和歌山県移動系防災行政無線再整備工事に係る質問回答書

別図-1

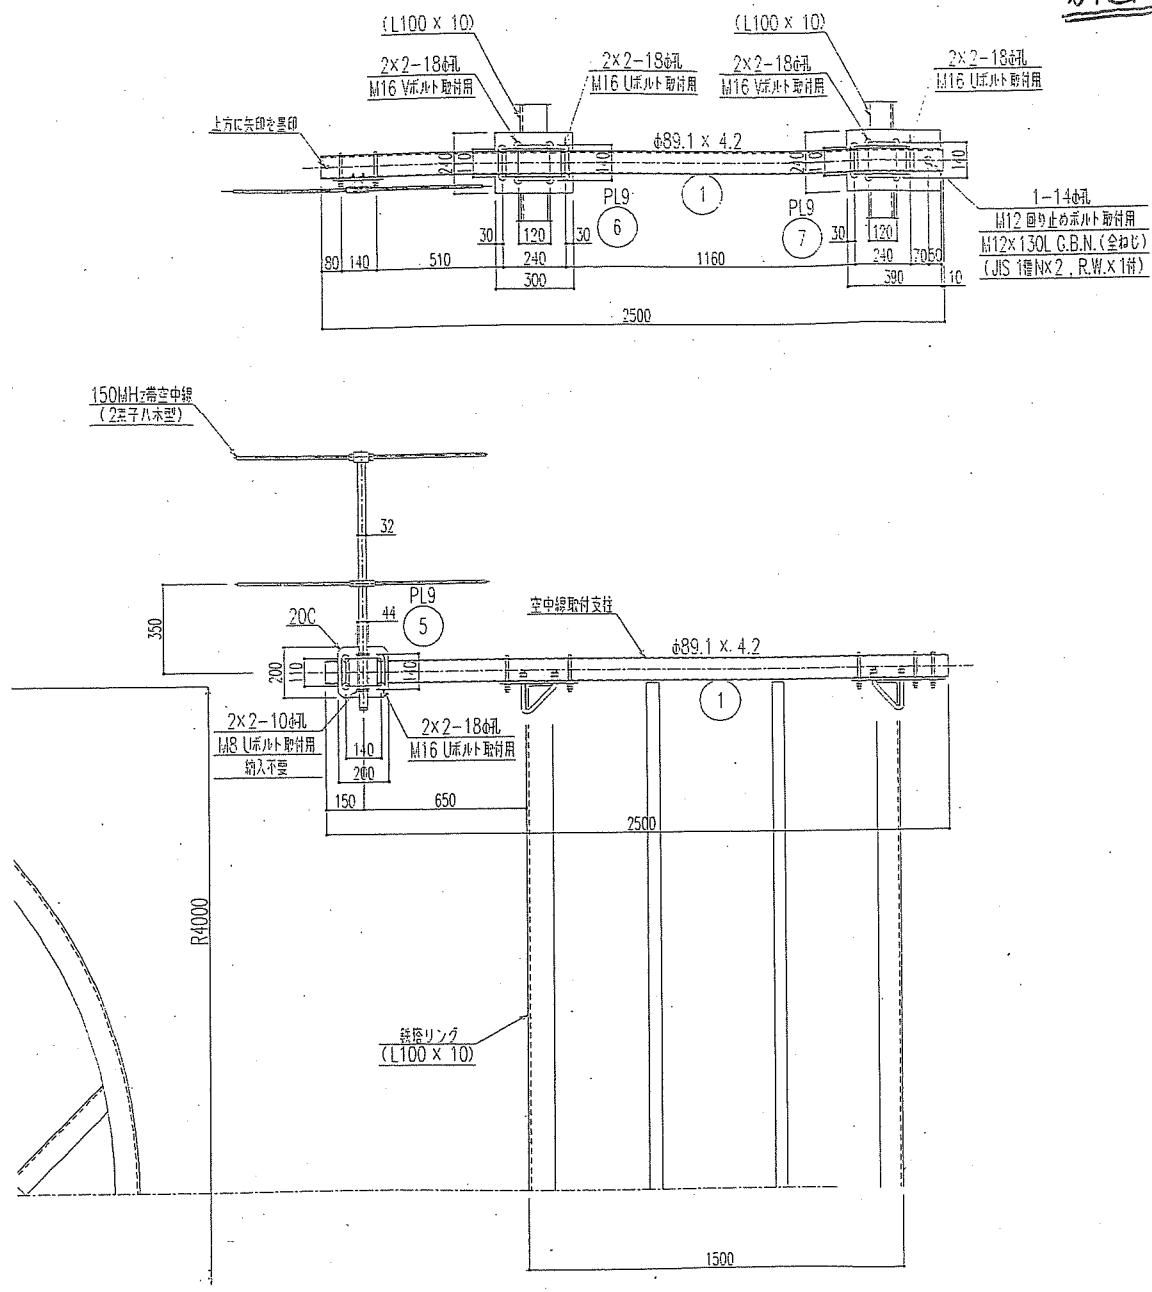
32	参考図面 空中線支持柱と空中線取付金具の詳細図を提示してほしい。 (対象) 雨引基地局、塩津基地局	槇山基地局(今回撤去)の既設空中線支持柱の参考図を別図-1に示す。 なお、雨引基地局及び塩津基地局の鉄塔リング外周の部材はL90×7、リング高さが2000mmであるため、製作する際は部材の寸法を調整すること。
33	参考図面 既設空中線支持柱の外径等の参考情報を提示してほしい。 (対象) 西牟婁建設部龍神駐在、西牟婁建設部本宮駐在、二川ダム管理事務所、有田建設部広川出張所、椿山ダム管理事務所、七川ダム管理事務所、生石基地局、龍神岳基地局	各既設空中線支持柱の外径等は次のとおり。 龍神駐在、二川ダム、椿山ダム、七川ダム: 216.3mm 生石基地局: 89.1mm 龍神岳基地局: 76.3mm 本宮駐在、有田建設部広川出張所: パンザマストR314
34	参考図面 空中線取付金具の詳細図を提示してほしい。 (対象) 西山基地局、潮岬基地局	潮岬基地局の既設金具の参考図を別図-2に示す。既設鋼管柱の外径はいずれも318.5mmである。
35	参考図面 電源の供給元の機器名称が不明。 (対象) 西山基地局、塩津基地局、潮岬基地局	別の用途で使用している既設「収容架」(19インチラック)内に分電盤があるため、ここから移動系防災行政無線用の「OAラック」(19インチラック)に電源線を配線すること。
